**Avis délibéré de l’Autorité environnementale
Rejets de la centrale nucléaire de Belleville-sur-
Loire (18)**

n°Ae : 2021-36

Avis délibéré n° 2021-36 adopté lors de la séance du 23 juin 2021

Figure 2 : Schéma de fonctionnement (source : dossier)

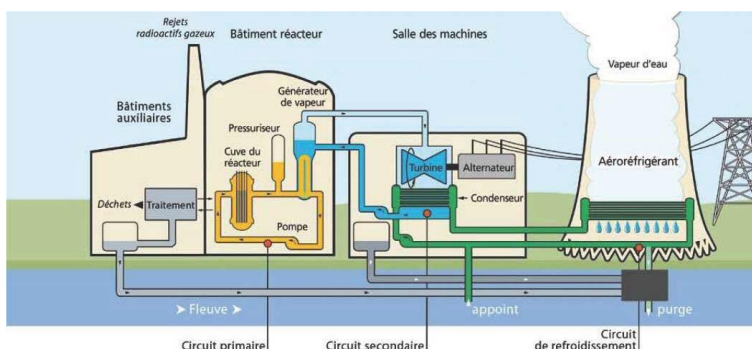
Le document ne présente pas de schéma clair et récapitulatif des entrées et sorties du CNPE, avec les principaux consommables, les quantités, leurs utilisations et les émissions, avec les polluants concernés et leurs origines.

Figure n°6: Schéma simplifié du circuit d'eau de réfrigération

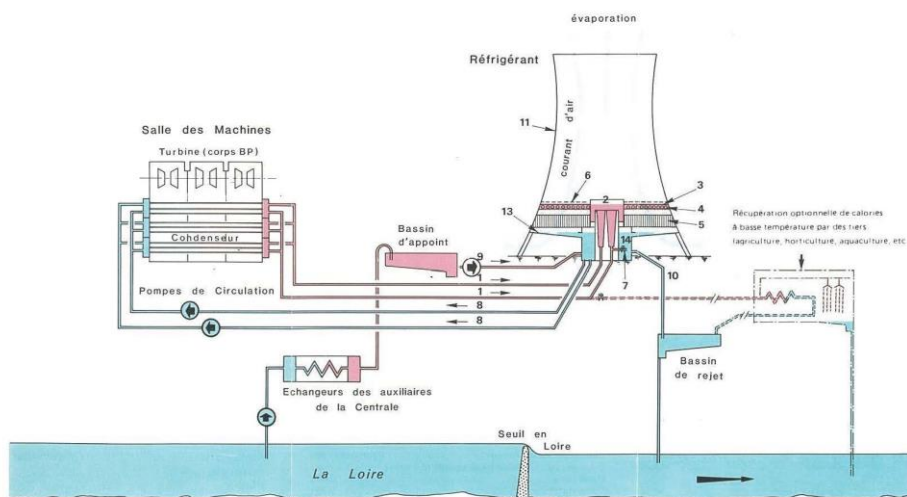
L'Ae recommande de préciser les volumes prélevés et rejetés par le CNPE de Belleville, de les comparer aux autres CNPE, et d'expliquer les différences constatées.
